雲林離島式基礎工業區開發計畫施工期間環境監測105年第2季報告
工業局工業區組審查意見答覆對照表

雲林離島式基礎工業區開發計畫施工期間環境監測 105 年第 1 季報告
行政院環境保護署審查意見答覆對照表

雲林離島式基礎工業區開發計畫施工期間環境監測 105 年第 2 季報告
雲林縣環境保護局審查意見答覆對照表

雲林離島式基礎工業區開發計畫施工期間環境監測 105 年第 3 季報告
工業局工業區組審查意見答覆對照表

圖 1.4.9-1 海域現場調查範圍及測站位置圖

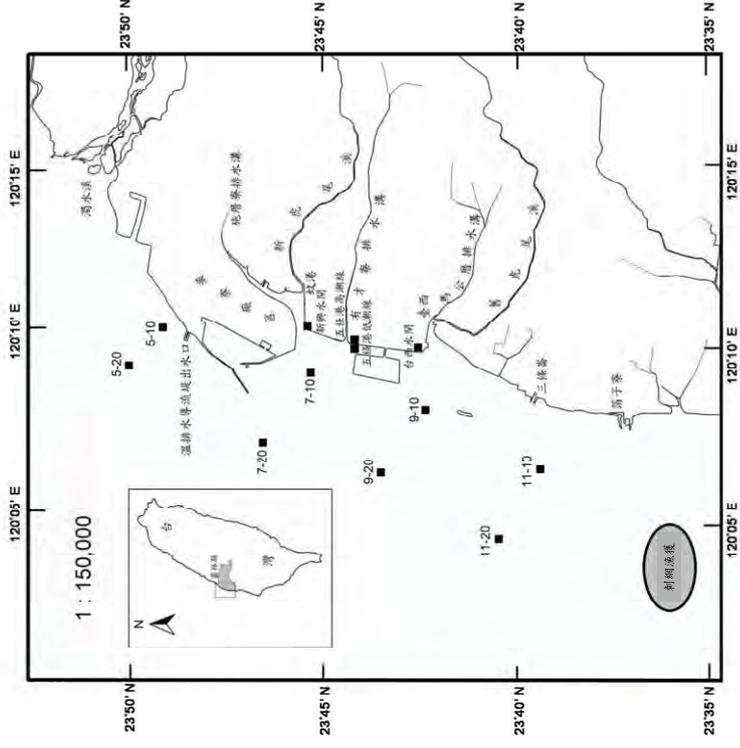
審查意見	意見答覆
一	依報告中圖1.4-6及圖1.4-9-1之測線7位謝謝指教，海域生態調查二十多年下來海床位置、海域水質及海域生態兩者並不相同，深度並非固定，為維持相同測點7-10和其次海域生態之測點(7-10、7-20)為10米(圖1.4-6等深線)之意，且因海域生態調查執行拖網時1.4-6等深線)之敘述不符，請補充說明前測線測線及位置之差異。 依報告第3-115頁，參照排水只針對水溫限制符合規定，然依排放水標準，除溫差符合規定外，仍請就本季各測站水溫，補充說明是否符合排放水標準之溫差規定。 第2-55頁海域斷面水溫範圍及第2-59頁新與區潮間帶區導電度，其報告文字敘述與檢驗報告表格(附錄)資料不符，請查明釐清後更正。
二	第2-69頁及第2-81頁，107年新與區潮間帶水質之新虎尾溪N1及舊虎尾溪N5銻含量有往上偏高之趨勢，請研析並說明可能原因為何？ 第2-63頁所敘，新與區潮間帶水質位於內陸排水與海域斷面之交接處，因受內陸畜牧及家庭廢水影響，水質較海域斷面略差，建議除仍應持續進行監測外，應儘可能提出相關可行因應處理方案，以避免該區域水質持續惡化。
三	謝謝委員指教，已檢查確認報告文字敘述與檢驗報告表格。
四	謝謝委員指教，經查此次之數值尚落於歷年皆測範圍，新虎尾溪N1及舊虎尾溪N5銻含量分別為0.0097及0.0099 mg/L，遠低於甲類海域水質六價銻標準(≤0.05 mg/L)。
五	謝謝委員建議。由數據顯示河川排水的陸源性污染，於出海口因與海水混和稀釋作用，RPI的指數有降低之趨勢，因此保持海水交換的流通性極為重要，故建議定期調查河口周邊與河道淤積之變化，並適時進行疏浚工程，以利內陸污染有效擴散與近海交換。 針對雲林縣有機污染之源頭分別為生活污水與畜牧廢水，建議可實施之作法為提高雲林縣上游鄉鎮的建築物污水處理設施、污水下水道接管率以及建立公共污水處理廠，有效降低排放污染量。而在畜牧水方面因應對策可參照雲林縣政府採取之3項水質保護措施為：(1)污染源調查重罰；(2)強化畜牧業者對廢水處理設施操作能力及熟稔法令政策；(3)極推動沼渣沼液農地肥水質之污染削減量。同時於各流域的重要區區段設置水質自動監測站記錄水質變化，讓污染排放無所遁形，隨時被嚴密監。

圖 2.5-2 陸域植物生態春季監測新吉濁水溪口魚塢樣區下層植物分布圖

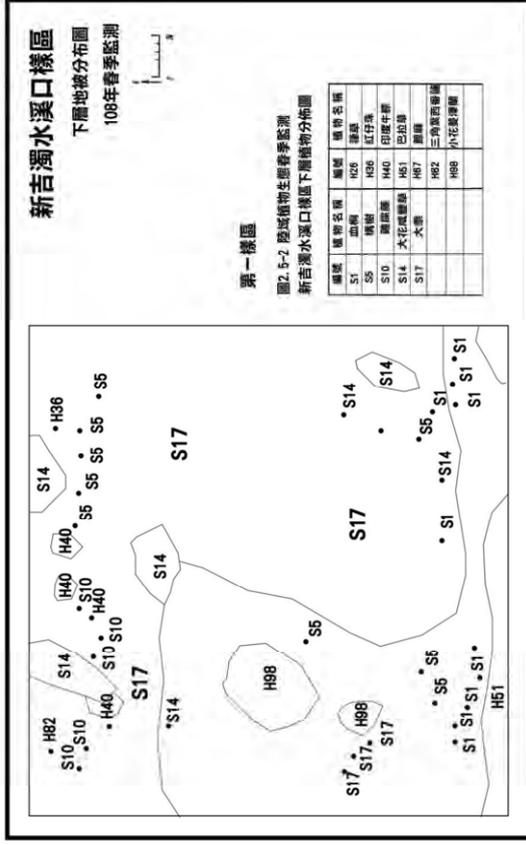
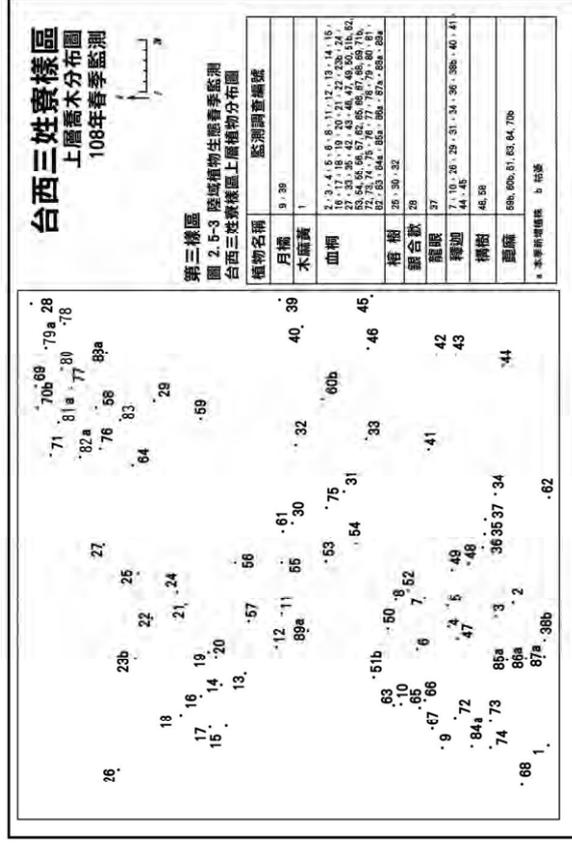
審查意見	意見答覆
一 經查本報告中有關監測項目、監測地點及敬悉。 內容標述均屬合宜，合先敘明。	
二 經查本報告書2.5.2節陸域植物生態監測(p.2-31頁)圖表重疊，無法辨識；另缺少圖2.5-2及圖2.5-3，請查明後修正。	謝謝指正，已修正報告書2.5.2節陸域植物生態監測(p.2-31頁)圖表重疊處，並補充圖2.5-2及圖2.5-3於報告書中。
三 表2.6-1本季採樣地下水水質分析數據統計表(p.2-41頁)，請補充說明“=”符號之定義。	“=”表示，已補充說明於報告書表2.6-1註4。
四 圖3.1.8-1離島工業區陸域河口歷年水質變化圖(p.3-70至3-85)及圖3.1.9-1離島工業區海域歷年水質變化圖(p.3-91至3-112)，橫軸刻度之數值及單位不詳，建議重新繪製。	已修正報告內圖3.1.8-1及圖3.1.9-1橫軸單位為「時間(月.81-108年)」。
五 以圖3.1.11-4牡蠣問卷戶85~108年單位收謝謝修正，已修正橫軸之數值於報告書內，成量比較圖(p.3-133)為例，橫軸之數值無法清楚辨識；另圖3.1.11-5至圖3.1.11-9亦同，建議修正。	詳如圖3.1.11-4至圖3.1.11-9所示。
六 綜上所述，本監測報告部分內容尚屬合宜，建議請貴局待環興公司修正後，逕送環保署。	敬悉。

圖 2.1-2 108 年度第 1 季各測站二氧化硫(SO₂)日平均值及最高小時值比較分析圖

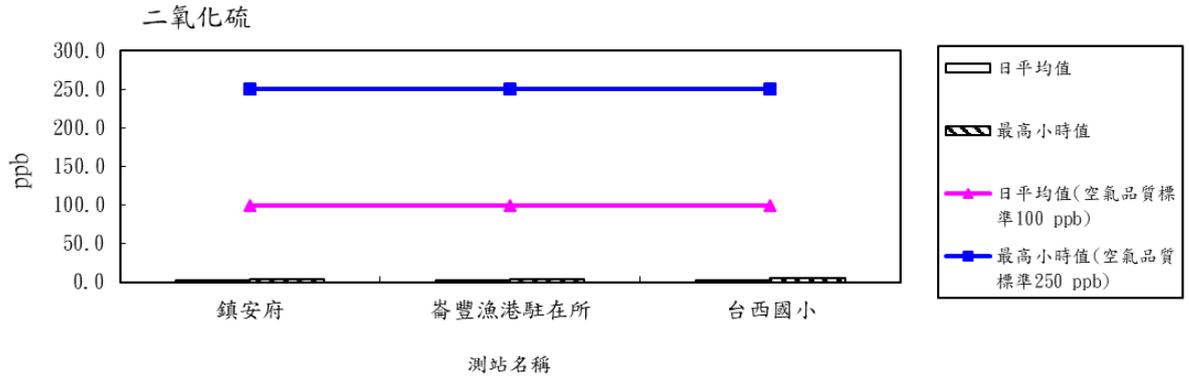
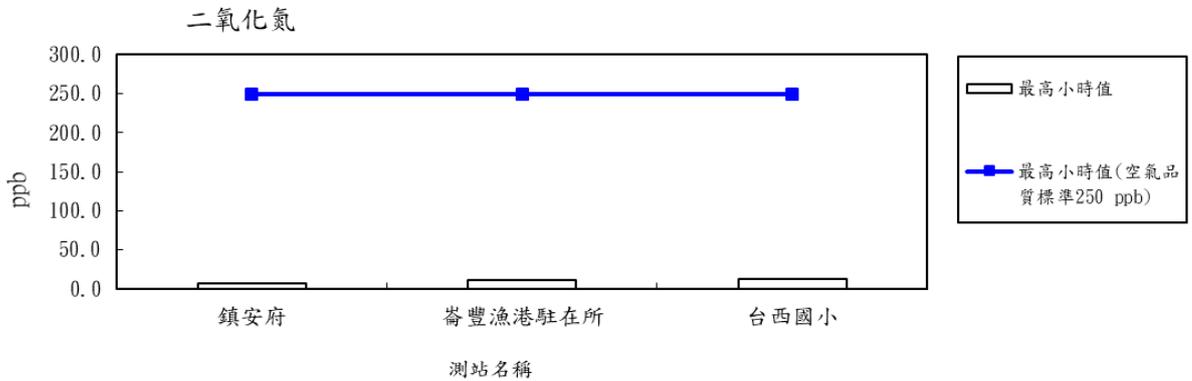
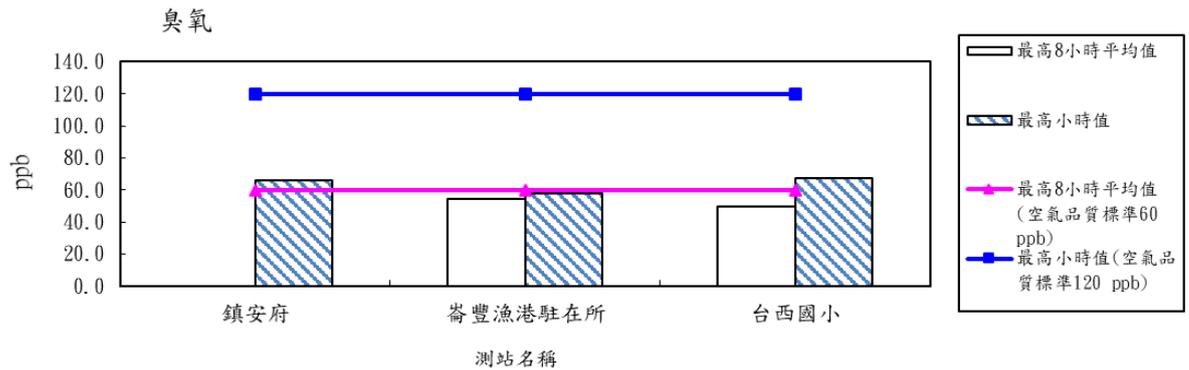
審 查 意 見	意 見 答 覆
一	圖2.1-2、圖2.1-4及圖2.1-5之圖例敘述中空氣品質未列單位，且建議與表2.1-2空氣品質標準單位相同。	謝謝指教，已修正圖2.1-2、圖2.1-4及圖2.1-5空氣品質標準單位與表2.1-2為一致。
二	本季鎮安府測站PM ₁₀ 濃度比其他測站高出3-4倍，請說明原因。	本季鎮安府測站監測時間為108年1月26-27日，其他測站監測時間為108年1月27-29日。而環保署於108年1月26日發出新聞稿，表示由於強烈大陸冷氣團導致風速增強，引發地表揚塵現象，麥寮地區小時PM ₁₀ 濃度在12時達623微克/立方公尺，14時空氣品質指標達紫色非常不健康等級，當日發布空污警報。
三	表2.2-1備註中依據102年雲林縣噪音管制區，至今已公告至106年雲林縣噪音管制區，請修正並檢討。	謝謝指教，已修正相關內容。
四	附錄中未見到落塵採樣及分析資料。	已補充第一季落塵採樣及分析資料於本季附錄中。
五	本季(1-3月)地下水監測結果SS02導電度、總溶解固體物相對其他區外監測井數值偏高，另氯鹽、氨氮、鐵、錳超過地下水污染監測標準，請持續監測。	謝謝指教，SS02歷年來導電度、總溶解固體物常有偏高形，主要是受環境特性，未來會持續監測。

圖一 氯鹽歷年濃度測值變化

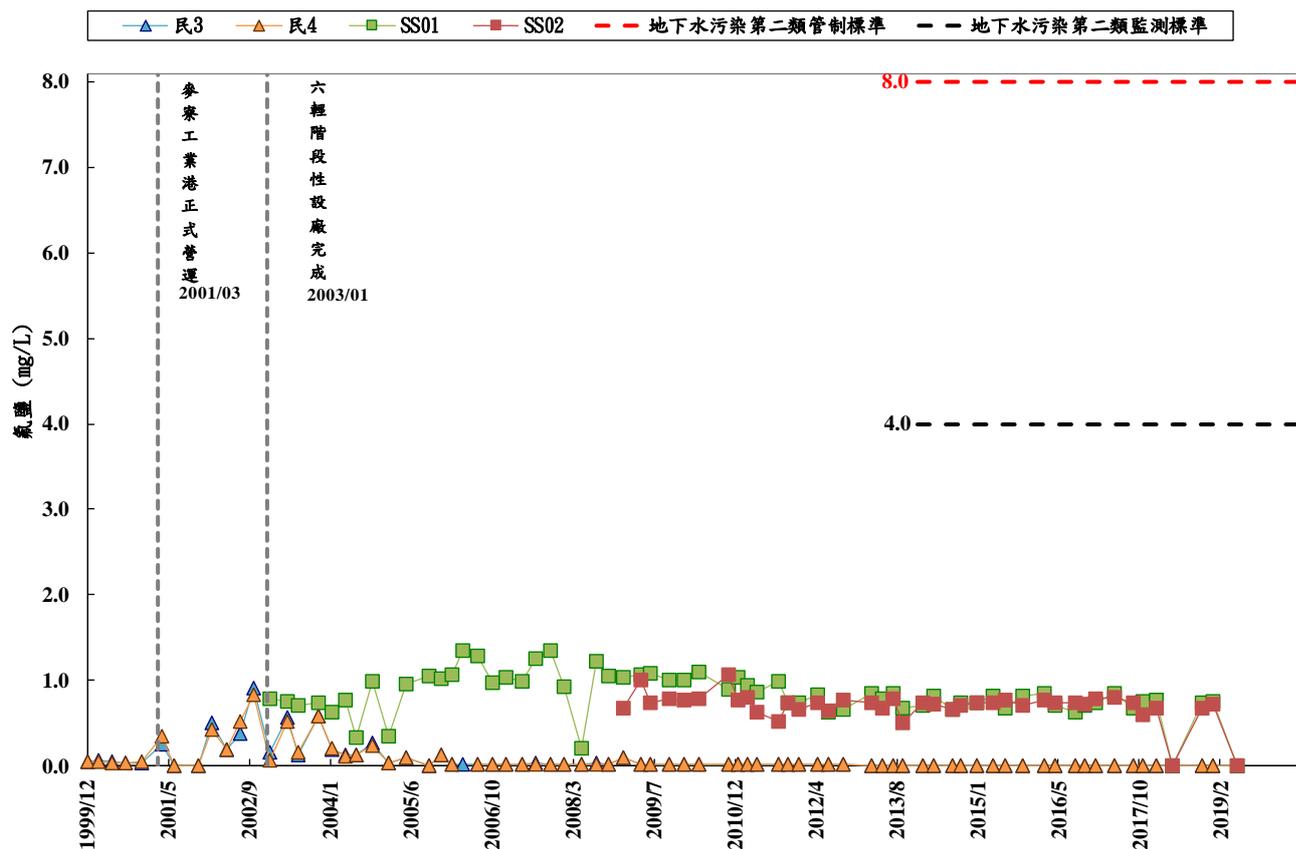
審 查 意 見	意 見 答 覆
	圖3.1.6-3「氣鹽歷年濃度測值變化」，「民井3」之地下水氣鹽監測值自2013年9月後變動幅度增大，請評估其發生原因。	謝謝指教，民井3係向民家借用之地下水井，其水質表示本區域的特性，目前雖有部份時間氣鹽偏高，惟仍多在監測標準以下，顯示本區域之地下水仍屬淡水。目前無發現本井附近之環境有足以影響水質之變化，未來將會持續注意水質變化與環境變化。
二	海洋委員會海洋保育署審核意見：	
	新興區潮間帶本季水質N1、N3及N4監測點之大腸桿菌群相較過去幾年，有明顯偏高狀況，建議補充說明。	謝謝建議，新興區潮間帶水質位於內陸排水與海域斷面之交界區，因多受內陸畜牧廢水及家庭污水影響，水質較海域斷面略差。新興區潮間帶水質之大腸桿菌群測值相較於上季，於108年第三季已有減少趨勢(圖二)，濃度仍在變動範圍內，後續將持續觀察。
